DMH-GSAE-057/2016

**Ref.:** Ordinarios N° 411, de fecha 30 de junio de 2016 y N° 471, de fecha 09 de agosto de 2016, ambos de la Dirección General de Aguas de la Región de Antofagasta.

**Mat.:** Procedimiento de evaluación ambiental regulado por el artículo 25 quinquies de la Ley N° 19.300, referentes al proyecto Drenaje del Rajo Mina Ministro Hales

**Figura N° 1**  
**Ubicación de Pozos de Monitoreo del Acuífero Superior**

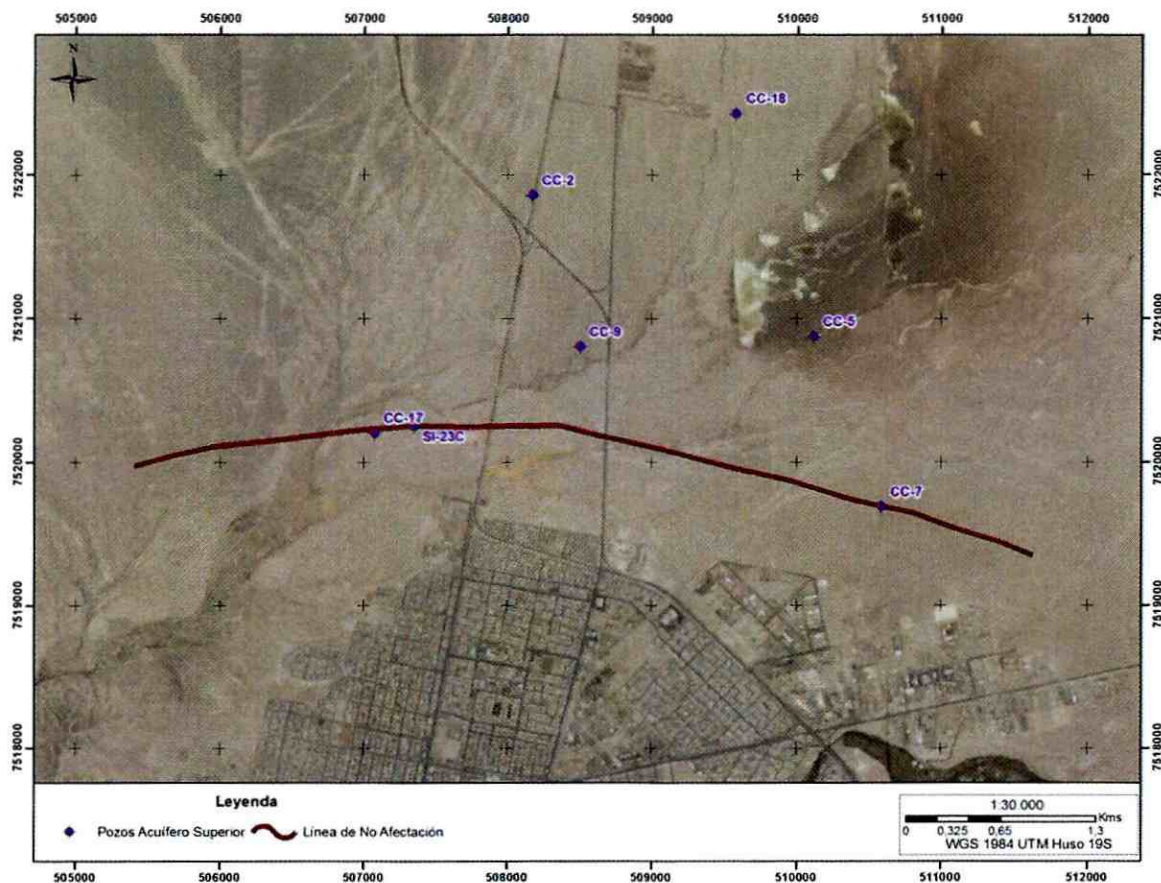
1. En la Tabla N° 1, de ambos Ordinarios, que establece los umbrales preliminares aplicables al sistema de control de impactos derivados del drenaje drenaje del rajo de la Mina Ministro Hales, se identifica al pozo SI-23C.

Al efecto, cabe señalar que el punto de control SI-23C registró datos de niveles de agua subterránea hasta el día 6 de Noviembre del año 2014. Posterior a esa fecha, el pozo fue obstruido y hasta la actualidad continua en el mismo estado, motivo por el que no ha sido posible registrar más información de niveles de agua subterránea en este punto de control.

Debido a lo anterior, se propone cambiar dicho punto de control por el pozo de monitoreo CC-17, también emplazado en el acuífero superior, el que se caracteriza por estar ubicado muy cercano al pozo SI-23C, tal como lo gráfica la Figura N° 1.

En función de lo expuesto, solicitamos a Usted, tenga bien en reemplazar el punto de control asociado al pozo SI-23 C, a que alude la Tabla N° 1, de los Ordinarios de la Ref., por el punto de control referido al pozo CC-17.

En dicho contexto, y de acoger favorablemente la solicitud planteada, vuestra repartición pública deberá fijar los umbrales provisorios asociados al pozo CC-17.

**Figura 2.2**  
**Niveles Piezométricos Pozos SI-23C y CC-17**

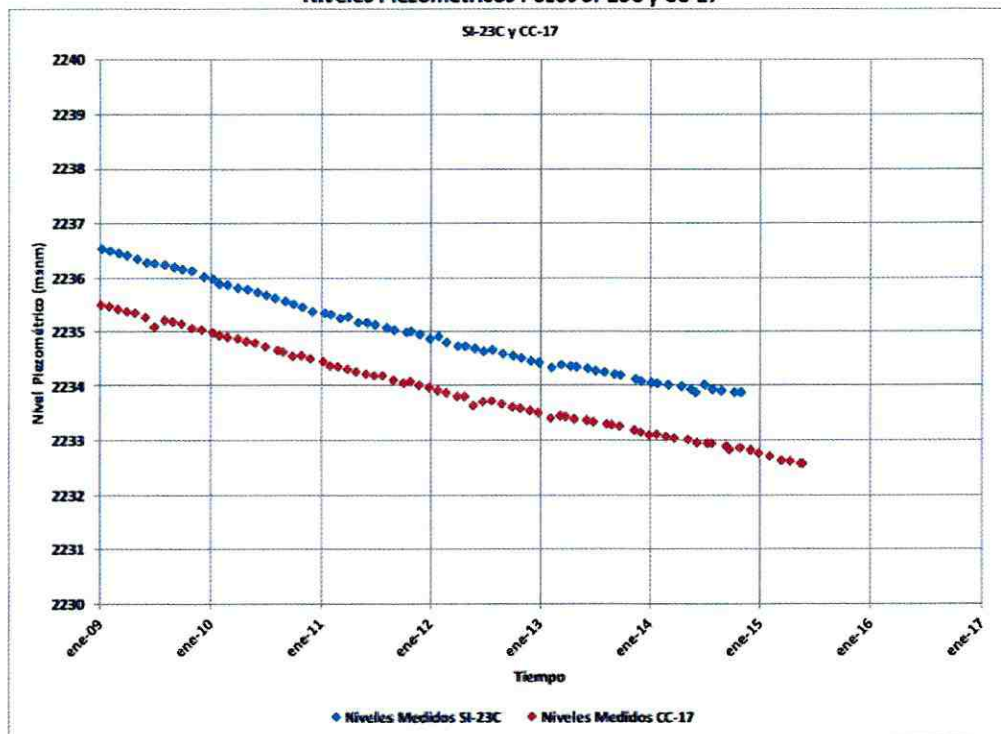
Por su parte, en la Figura N° 2, se presenta una comparación de los niveles de agua en los pozos SI-23C y CC-17, la que grafica que ambos pozos tienen las mismas tendencias, lo que garantiza que el pozo CC-17 puede reemplazar al pozo SI-23C como sistema de control provisorio.
